福島第一原子力発電所 特定原子力施設に係る実施計画変更比較表（第Ⅱ章 2.33 5・6号機 放射性液体廃棄物処理系）

福島第一原子力発電所 特定原子力施設に係る実施計画変更比較表（第Ⅲ章 第1編）				
変 更 前		変 更 後		変 更 理 由
（外部放射線に係る線量当量率等の測定） 第60条 各プログラム部長及び各GMは、表60－1及び表60－2（第48条第1項（2）の区域内にある汚染のおそれのない管理対象区域内に限る）に定める管理対象区域内における測定項目について、同表に定める頻度で測定する。ただし、人の立ち入れない措置を講じた管理対象区域については、この限りでない。 2．放出・環境モニタリングGMは、表60－1に定める周辺監視区域境界付近（測定場所は図60に定める。）における測定項目について、同表に定める頻度で測定する。 3．放射線防護GMは、第1項の測定により、放出・環境モニタリングGMは、第2項の測定により、異常が認められた場合は、直ちにその原因を調査し、必要な措置を講じる。 4．各プログラム部長及び各GMは、第1項に定める測定結果を放射線防護GMに連絡する。放射線防護GMは、測定結果を記入したサーベイマップを作成する。		（外部放射線に係る線量当量率等の測定） 第60条 各プログラム部長及び各GMは、表60－1及び表60－2（第48条第1項（2）の区域内にある汚染のおそれのない管理対象区域内に限る）に定める管理対象区域内における測定項目について、同表に定める頻度で測定する。ただし、人の立ち入れない措置を講じた管理対象区域については、この限りでない。 2．放出・環境モニタリングGMは、表60－1に定める周辺監視区域境界付近（測定場所は図60に定める。）における測定項目について、同表に定める頻度で測定する。 3．放射線防護GMは、第1項の測定により、放出・環境モニタリングGMは、第2項の測定により、異常が認められた場合は、直ちにその原因を調査し、必要な措置を講じる。 4．各プログラム部長及び各GMは、第1項に定める測定結果を放射線防護GMに連絡する。放射線防護GMは、測定結果を記入したサーベイマップを作成する。		変更なし
表60－1		表60－1		
場 所	測定項目	所管GM	測定頻度

福島第一原子力発電所 特定原子力施設に係る実施計画変更比較表（第Ⅲ章 第２編）				
変 更 前		変 更 後		変 更 理 由
（外部放射線に係る線量当量率等の測定） 第１０１条 各プログラム部長及び各GMは、表１０１－１及び表１０１－２（第９３条の２第１項（２）の区域内にある汚染のおそれのない管理対象区域内に限る）に定める管理対象区域内における測定項目について、同表に定める頻度で測定する。ただし、人の立ち入れない措置を講じた管理対象区域については、こ

図-1 ALPS 処理水希釈放出設備及び関連施設の全体概要図 (3/3)

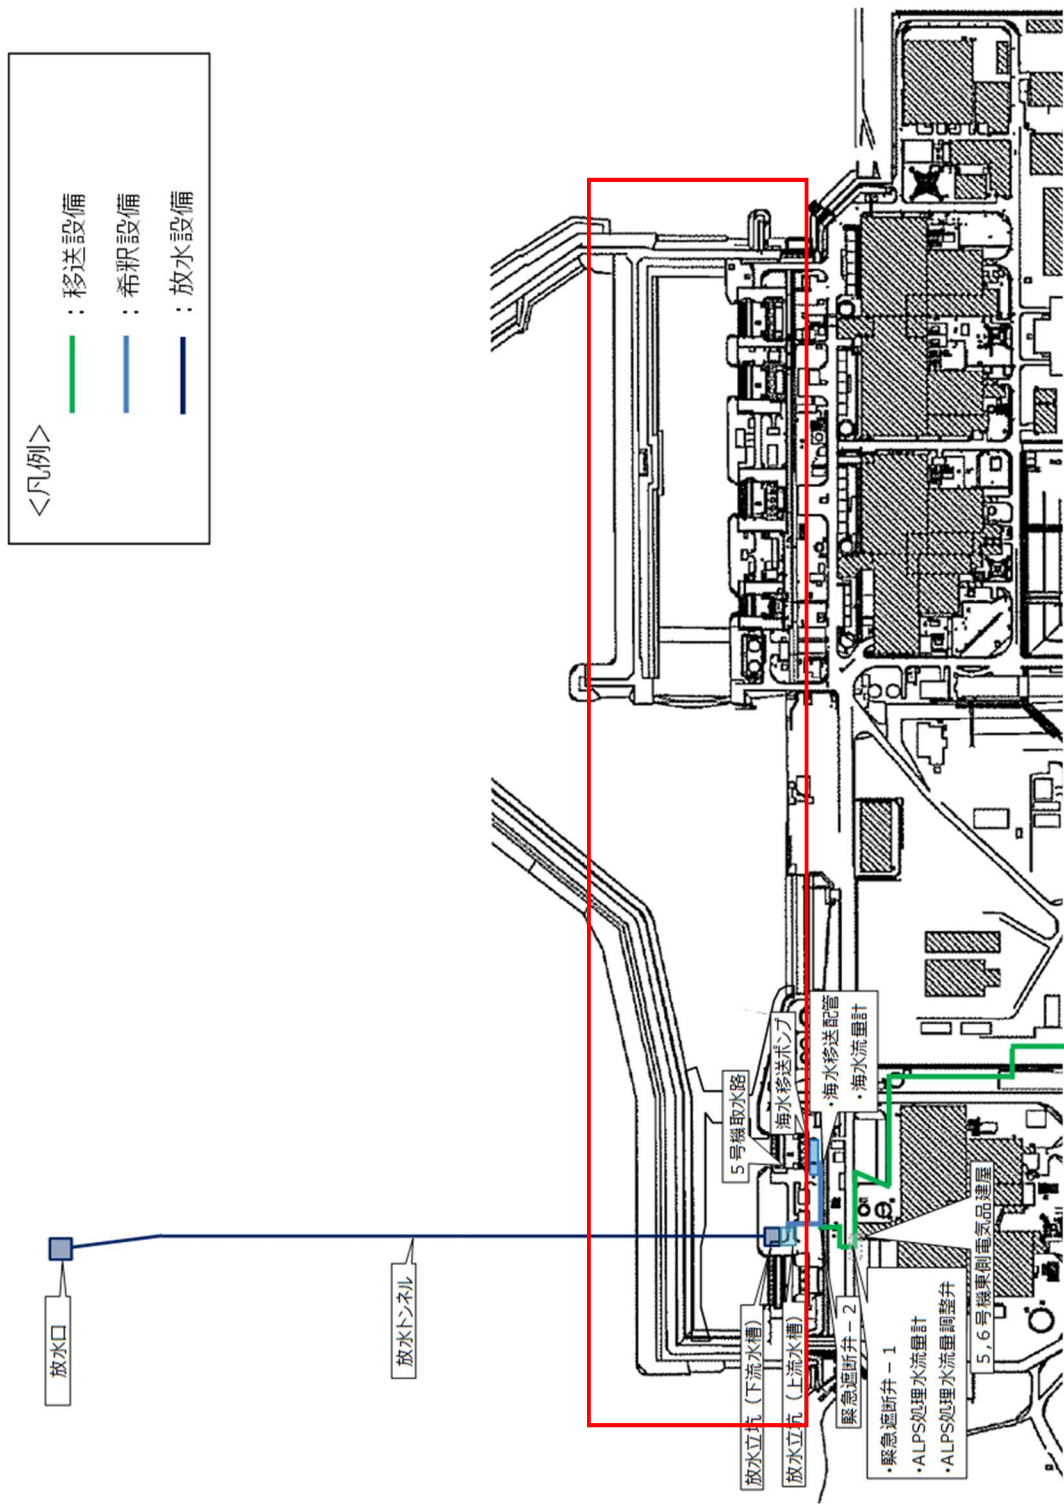
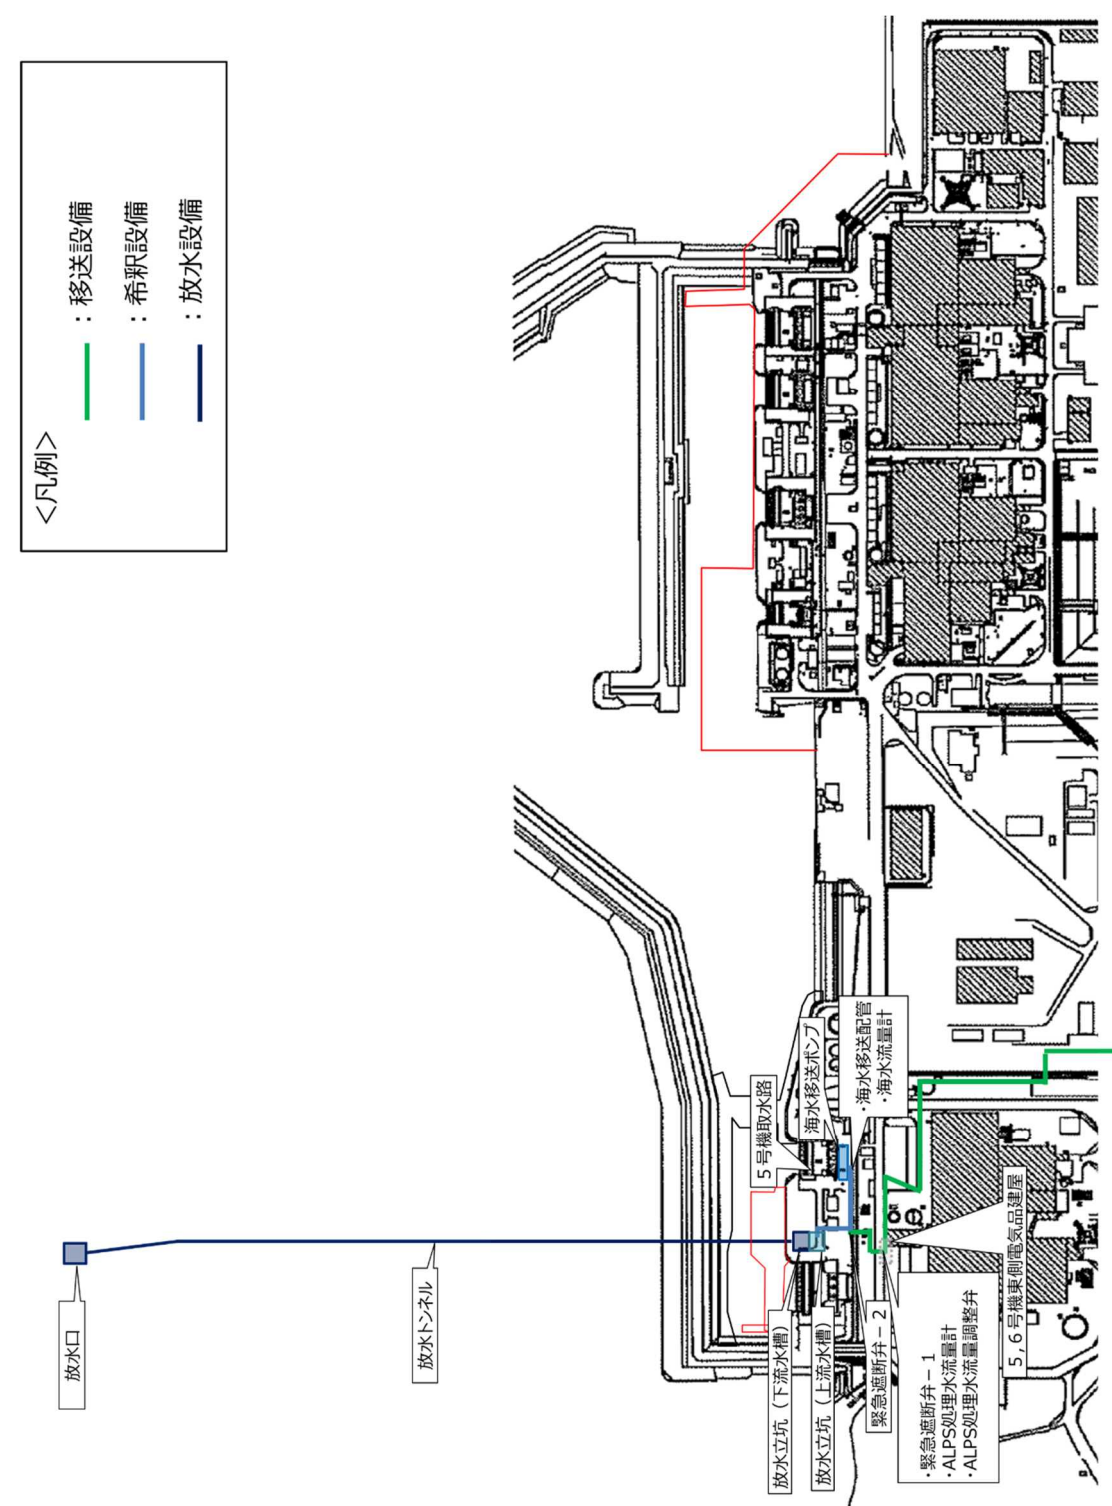
メガフロート、埋立区域、重機足場、浚渫用栈橋の管理対象区域追加等に伴う図面の変更

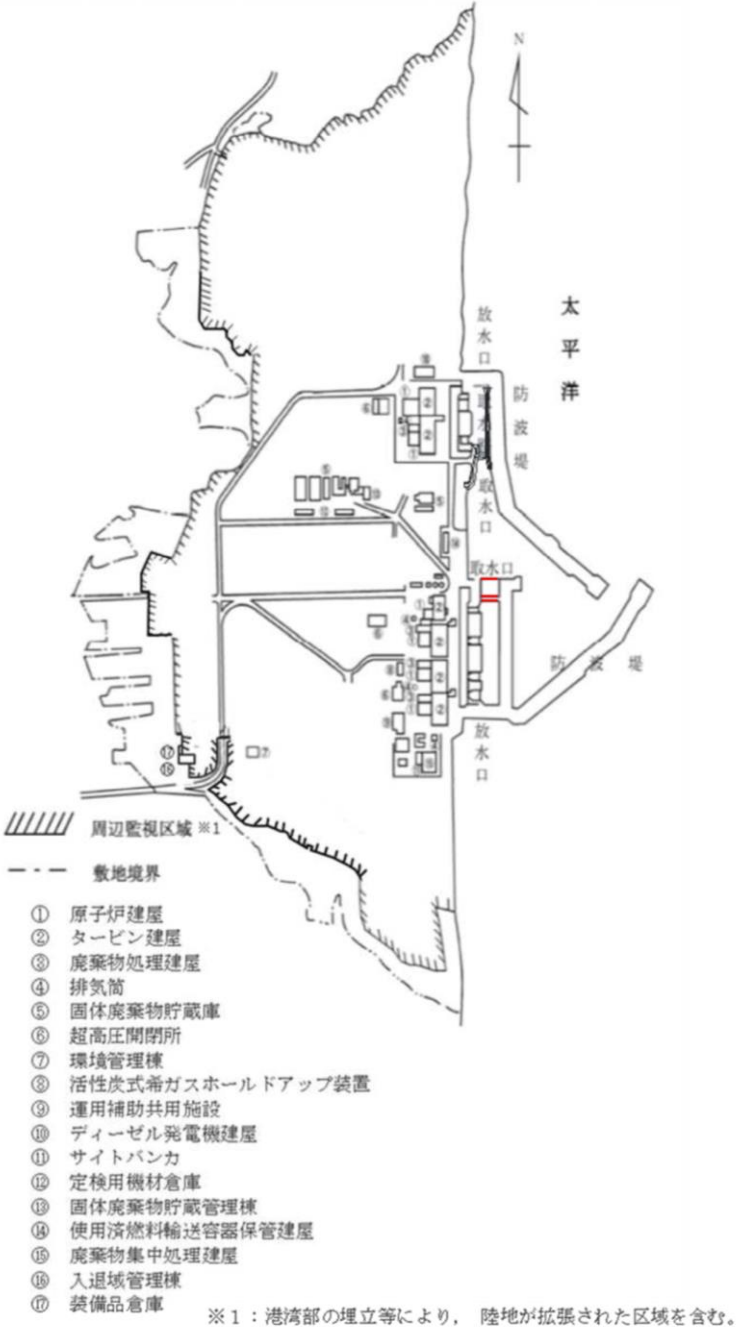
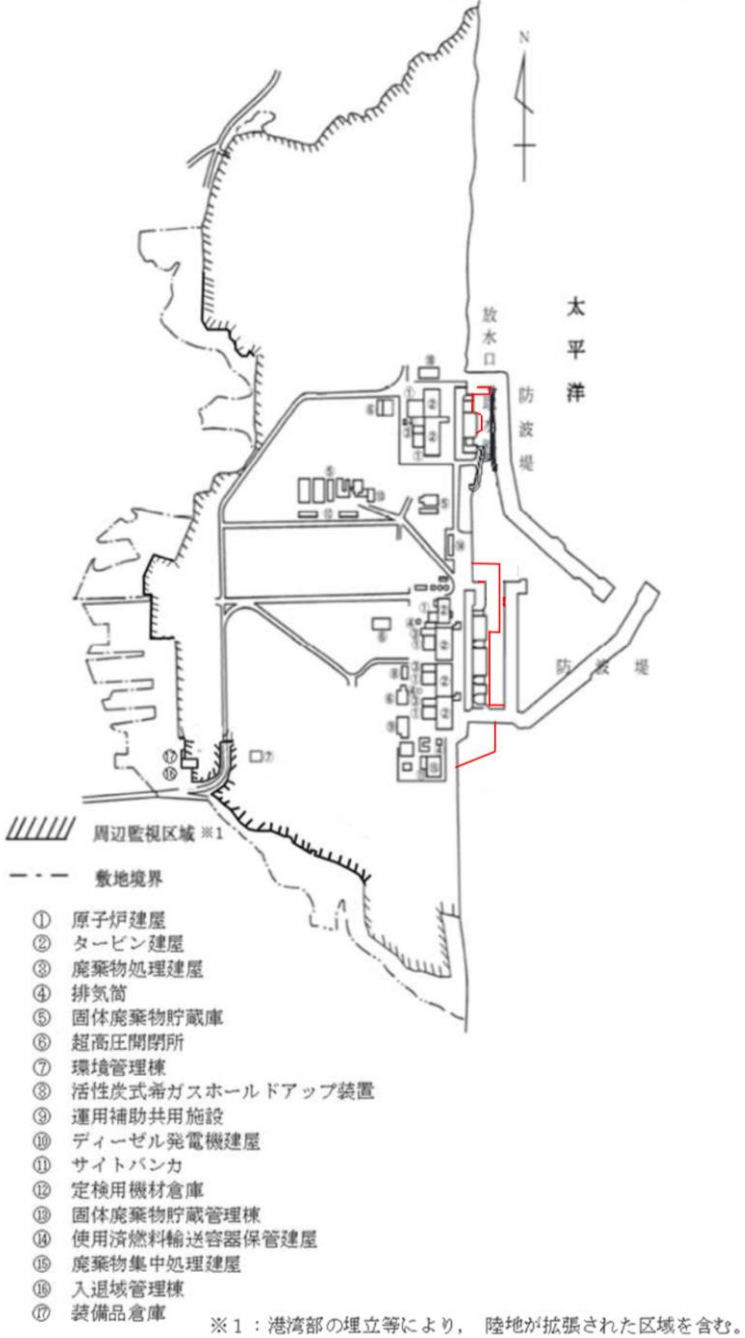
変 更 前	変 更 後	変 更 理 由
（周辺監視区域） 第57条 周辺監視区域は、図57に示す区域とする。 2. 核セキュリティ運営管理GMは、第1項の周辺監視区域境界に、柵を設ける又は標識を掲げること等により、業務上立入る者以外の立入りを制限する。ただし、当該区域に立入るおそれのないことが明らかな場合は、この限りでない。 図57 （中略）	（周辺監視区域） 第57条 周辺監視区域は、図57に示す区域とする。 2. 核セキュリティ運営管理GMは、第1項の周辺監視区域境界に、柵を設ける又は標識を掲げること等により、業務上立入る者以外の立入りを制限する。ただし、当該区域に立入るおそれのないことが明らかな場合は、この限りでない。 図57 （中略）	メガフロート，埋立区域，重機足場，浚渫用栈橋の管理対象区域追加等に伴う図面の変更

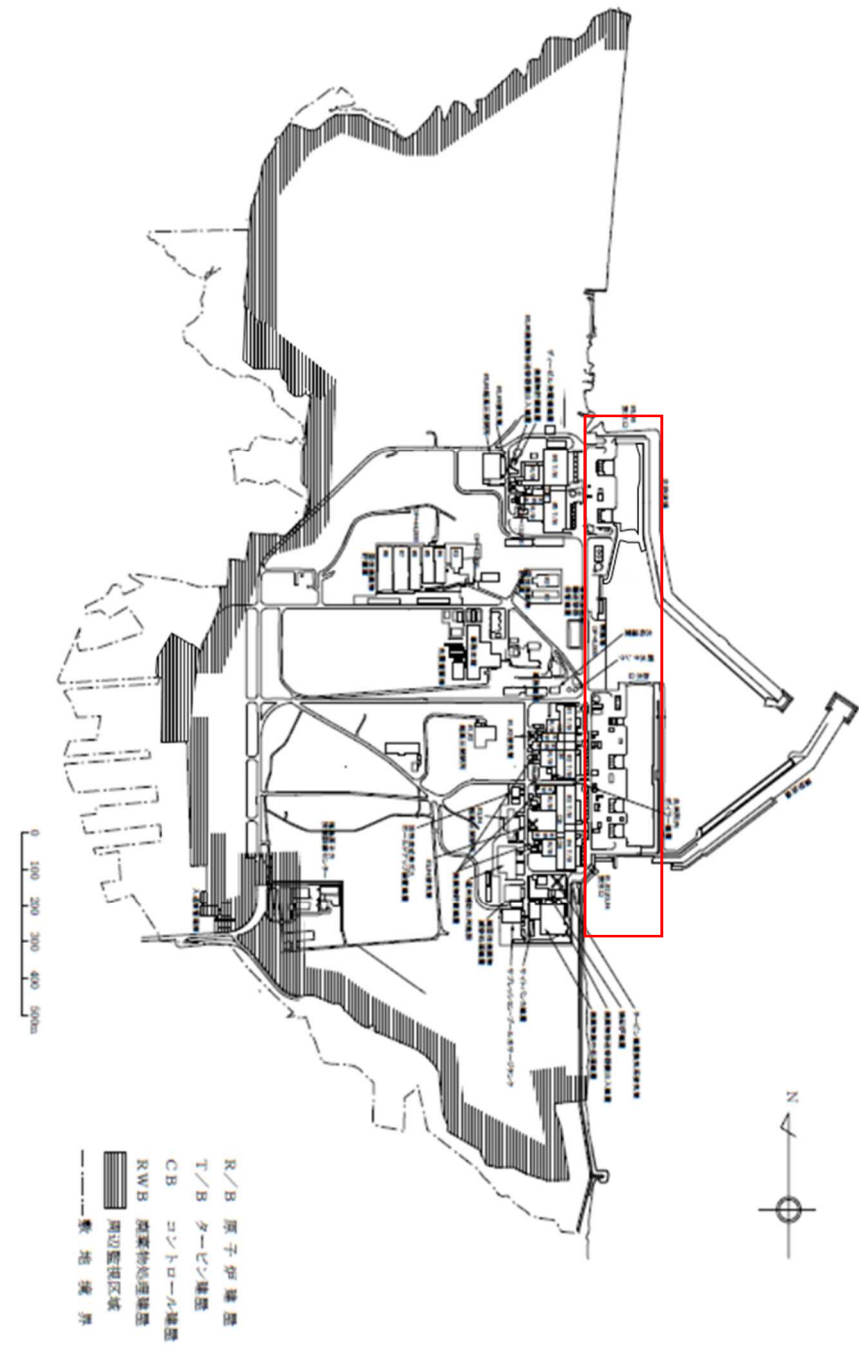
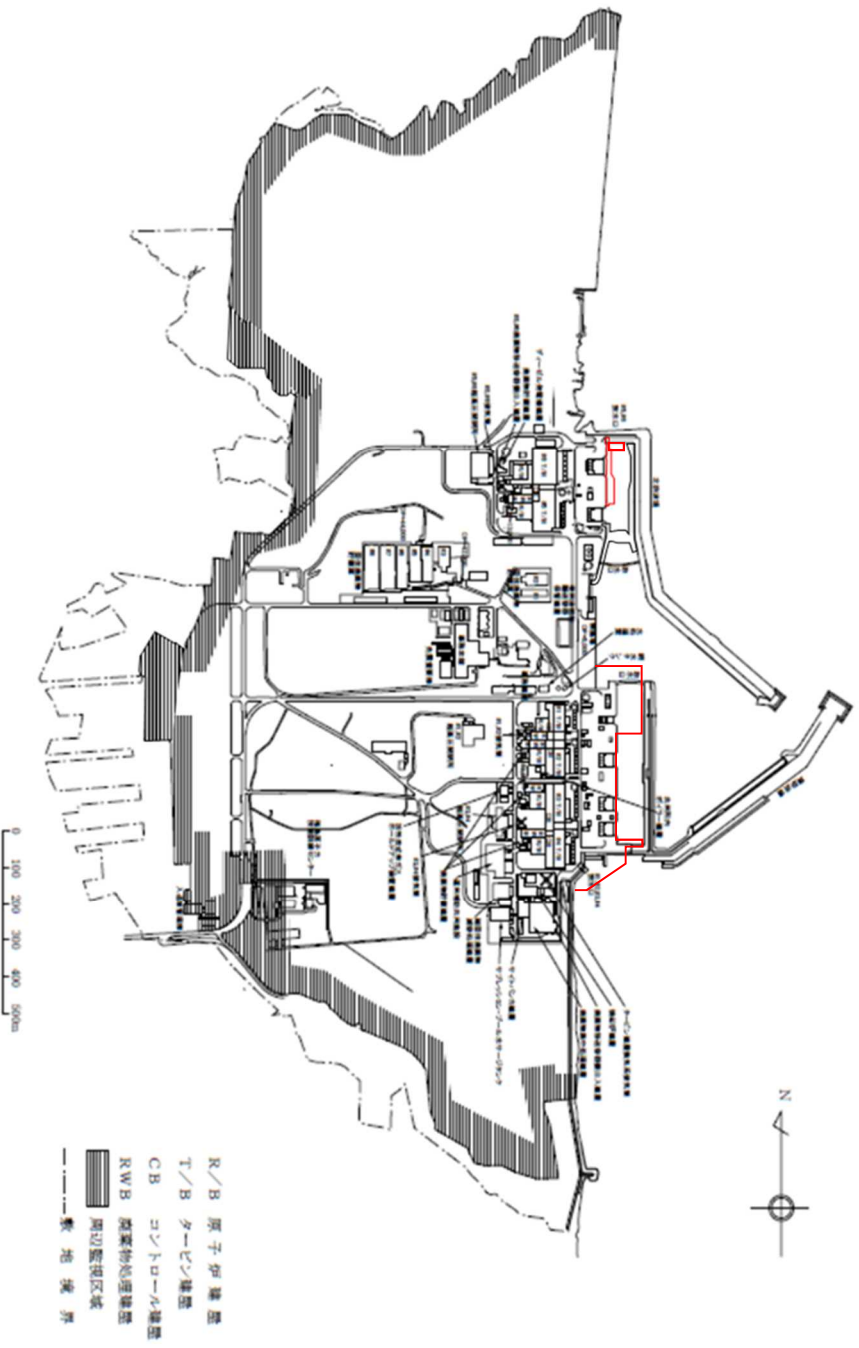
変 更 前	変 更 後	変 更 理 由
（周辺監視区域） 第98条 周辺監視区域は、図98に示す区域とする。 2. 核セキュリティ運営管理GMは、第1項の周辺監視区域境界に、柵を設ける又は標識を掲げること等により、業務上立入る者以外の立入りを制限する。ただし、当該区域に立入るおそれのないことが明らかな場合は、この限りでない。 図98  （中略）	（周辺監視区域） 第98条 周辺監視区域は、図98に示す区域とする。 2. 核セキュリティ運営管理GMは、第1項の周辺監視区域境界に、柵を設ける又は標識を掲げること等により、業務上立入る者以外の立入りを制限する。ただし、当該区域に立入るおそれのないことが明らかな場合は、この限りでない。 図98  （中略）	メガフロート、埋立区域、重機足場、浚渫用栈橋の管理対象区域追加等に伴う図面の変更
